Mission régionale d'autorité environnementale
Grand Est

**Avis sur le projet d'installation
d'un parc agrivoltaïque au sol
à Vaucouleurs (55)**

porté par la société NEOEN

Nom du pétitionnaire	NEOEN
Commune	Vaucouleurs
Département	Meuse (55)
Objet de la demande	Demande de permis de construire pour un parc agrivoltaïque
Date de saisine de l'Autorité environnementale	30/07/2026

Figure 2: Plan d'implantation du parc

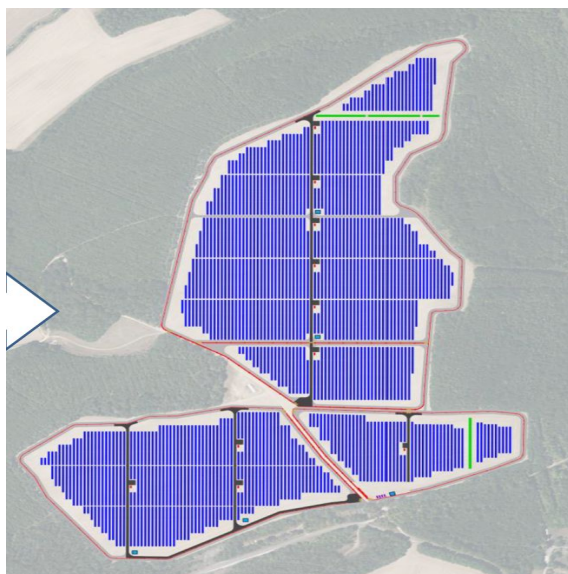
Le projet initial prévoyait 70 226 panneaux fixes sur pieux, pour une puissance d'environ 43 MWc (mégawatt crête)⁵ et un taux de couverture de 45 %. Afin de ramener ce taux sous le seuil de 40 %, les panneaux fixes ont été remplacés par des trackers. Le nombre de modules a été réduit à 47 115 et la puissance ramenée à environ 31 MWc. La production annuelle du projet modifié n'est pas précisée.

Le parc occupe une emprise clôturée d'environ 51 ha, pour une surface projetée au sol des panneaux d'environ 12 ha. Les trackers, orientés est-ouest, suivent la course du soleil et peuvent atteindre une inclinaison de 60° par rapport à l'horizontale. En l'absence d'animaux, leur hauteur varie d'environ 0,50 m au point bas à 2,50 m au point haut. Lors du pâturage, ils sont maintenus à l'horizontale à une hauteur de 1,50 m. Les rangées sont espacées d'au moins 4 m.

Les trackers reposent sur des fondations de type monopieu, dont le type d'ancrage et le dimensionnement doivent être confirmés par une étude géotechnique préalable aux travaux. L'installation comprend également 10 postes de transformation, des postes de livraison, les pistes et clôtures nécessaires à l'exploitation ainsi que 5 citernes incendie de 60 m³ chacune.
